RESUMEN EJECUTIVO DE LAS CARACTERÍSTICAS ESENCIALES DE LA NUEVA ORDENACIÓN

La modificación puntual del Proyecto de Delimitación de Suelo Urbano de Aliseda pretende **adecuar las alineaciones establecidas por el Proyecto de Delimitación de Suelo Urbano de Aliseda a la geometría de la urbanización ejecutada en la Calle Gabriel y Galán**. Todo ello, con independencia de los trámites administrativos que se deriven de la ejecución de las obras de urbanización sin adecuarse o en contradicción al planeamiento municipal vigente en el momento de su ejecución.

REFUNDIDO
MODIFICACIÓN PUNTUAL Nº 4

Esquema del trazado propuesto.

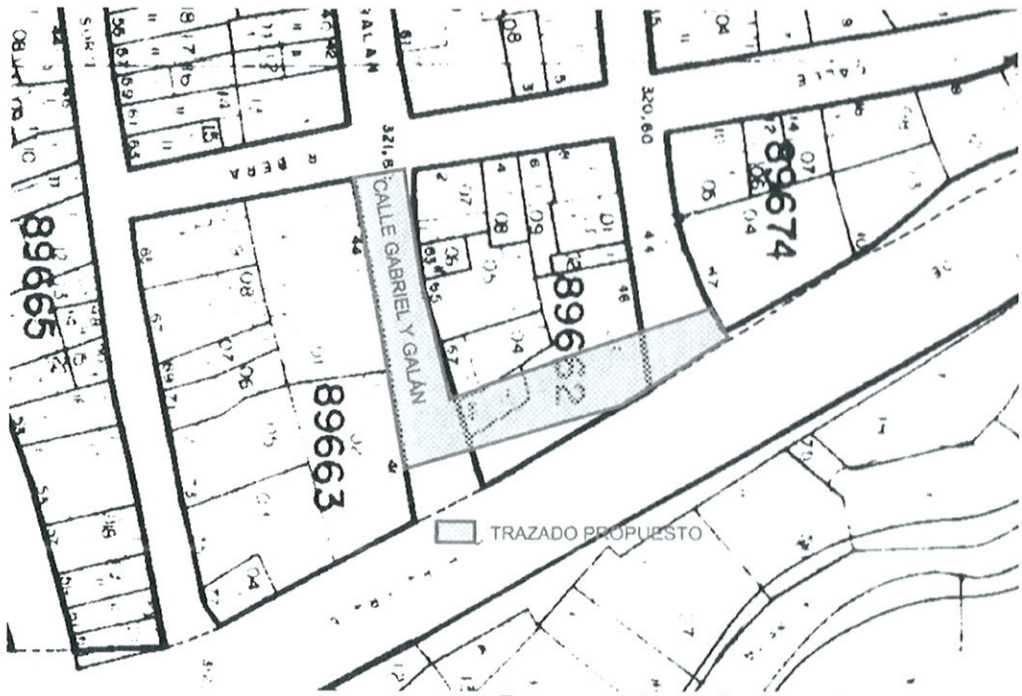
Al plantear la conexión con la carretera de Alburquerque se encontraron con una diferencia de cota superior a 10 m. (desde la intersección con la calle Ribera hasta la intersección con la carretera de Alburquerque), que siguiendo el trazado de las alineaciones establecidas por el P.D.S.U. vigente implican una pendiente del 20 % a lo largo de los 50 m. que tiene el trazado.

Ante esta situación, se ejecutó la urbanización del viario con un trazado de mayor longitud, y por lo tanto, suavizando las fuertes pendientes previstas en el P.D.S.U. Así, el vial se ejecutó con un trazado en forma de "L" acometiendo a la carretera de Alburquerque formando un ángulo agudo. La solución adoptada tiene una pendiente media del 12 %.
